# 泊発電所3号炉 防潮堤の設計方針について

令和4年1月24日  
北海道電力株式会社

### 8.1 指摘事項に対する回答(指摘事項No. 7)

### 8.2 指摘事項に対する回答 (指摘事項No. 8)

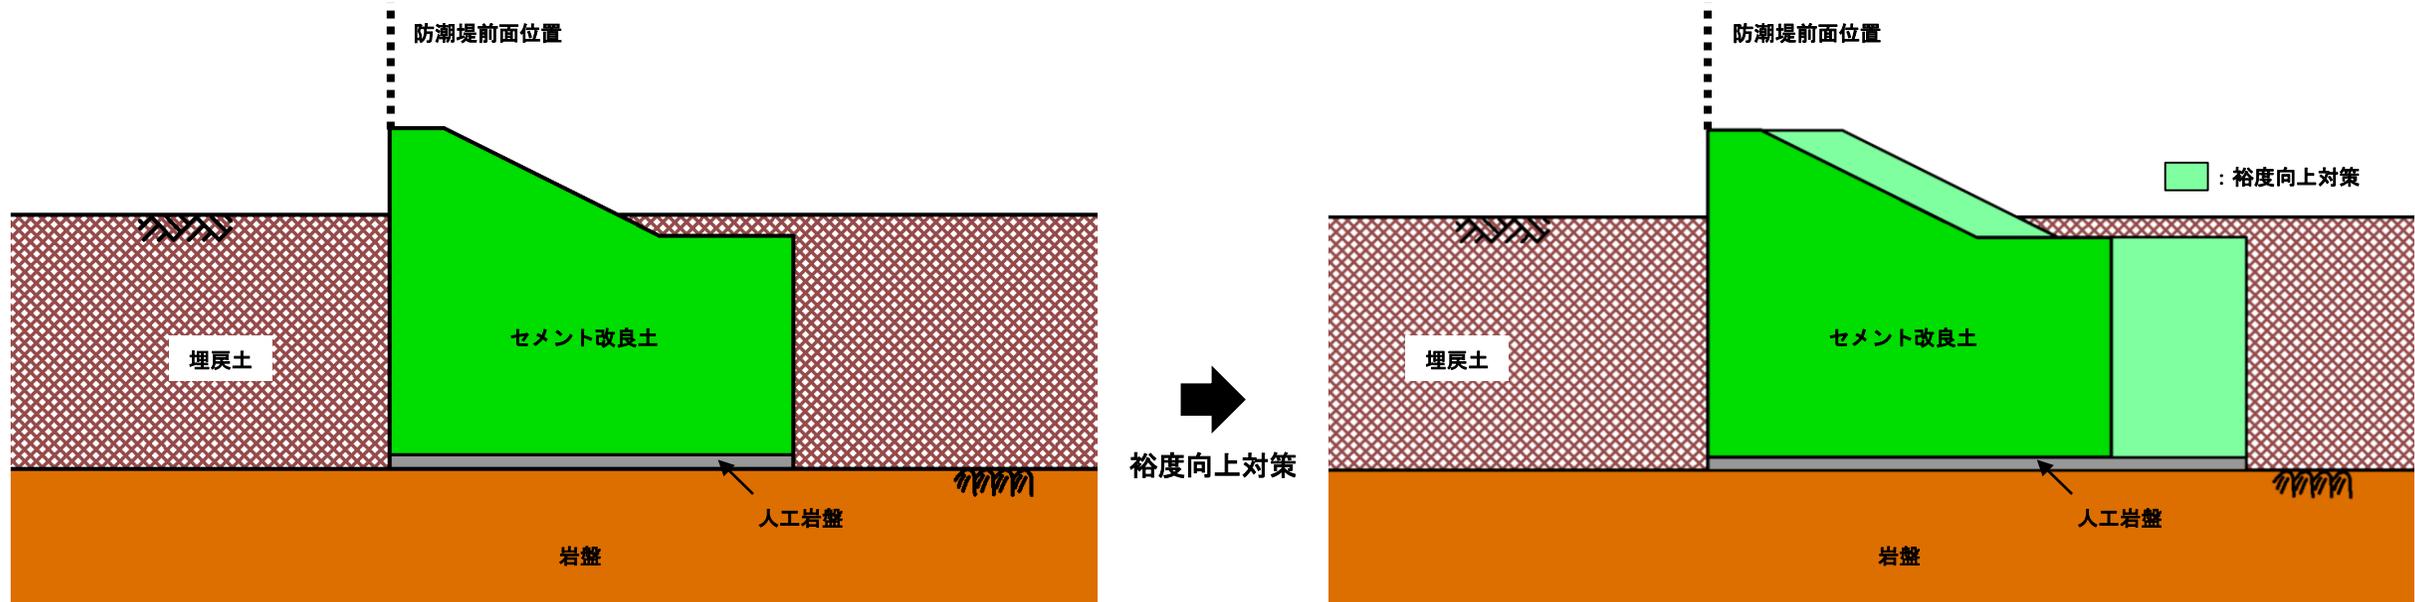
近接構造物や敷地地形等の影響から防潮堤の平面状の線形形状が限定されている (例えば, 鋼製壁部 (取合部) の鋼管杭と人工岩盤外縁の離隔が小さい) ことから, 今後, 構造変更後の設計進捗に伴い防潮堤の平面線形形状が変わる可能性がないか検討し説明すること。

○ 防潮堤の平面線形位置については, 防潮堤の構造成立性評価に対する裕度を確保できなくなった場合, 基準津波の策定に影響する防潮堤の前面位置を変更せず, 追加の裕度向上対策 (防潮堤幅の変更) を実施することで対応可能であることから, 今後, 変更となる可能性はない。
